SERVICE INFO – INA 0098

Udskiftning af strammer og vibrationsdæmper

Modeller:

Audi:	A4, A6
Seat:	Exeo
Škoda:	Superb
VW:	Passat
Motorens kode:	AWT, AWM, ALT, AVJ, AMB, BFB, BEX, BKB, CFMA
Best. nr.:	531 0531 20 (udskiftet) 533 0028 20 (udskiftet) 530 0546 09 (nyt/Sæt 530 0546 10 (nyt/KIT)

Figur 1: Vibrationsdæmper 533 0028 20 (venstre), strammer 531 0531 20 (højre)

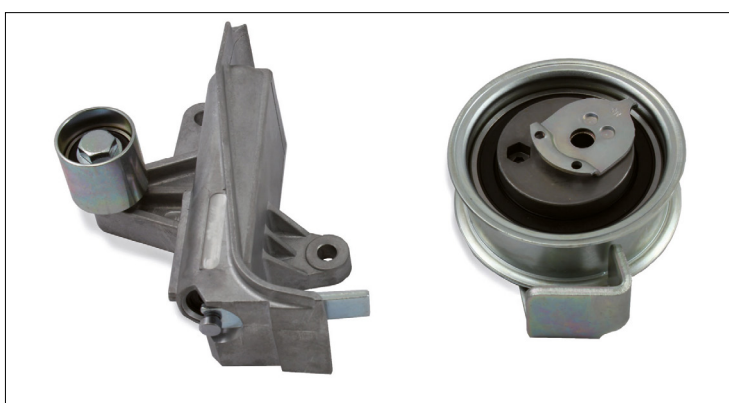
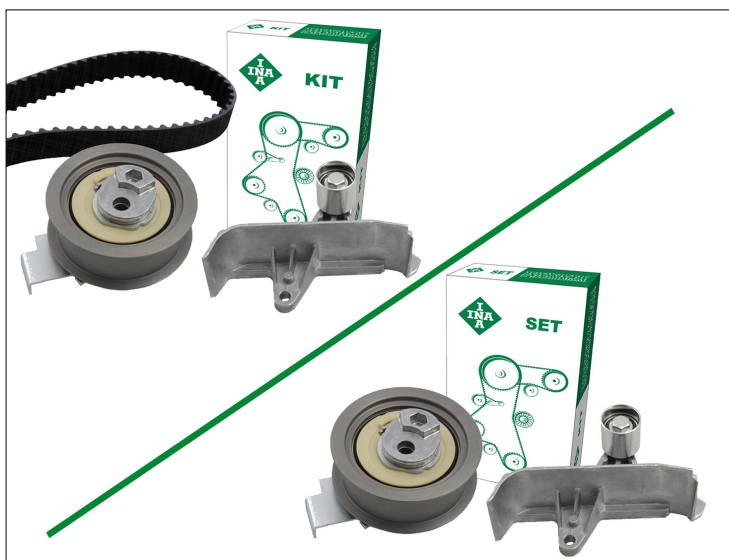
I de køretøjer, der angives ovenfor, er vibrationsdæmper 533 0028 20 (billede 1, venstre) og strammer 531 0531 20 (billede 1, højre) blevet udskiftet med KIT 530 0546 10 (billede 2, venstre) og Sæt 530 0546 09 (billede 2, højre).

De nye komponenter adskiller sig ikke kun mht. deres udseende, men også mht. deres funktionalitet. Med det gamle design tog vibrationsdæmperen ud over strammeren del i remstrammefunktionen.

Den nye afbøjningsremskive med holder 532 0601 10 har kun en afbøjningsfunktion. Remspændingen og dæmpningen udføres kun af strammer 531 0840 10.

Det er ikke tilladt at bruge blandede komponenter, da komponenterne er tilpasset til hinanden og kun sikrer korrekt remspænding, når de bruges sammen.
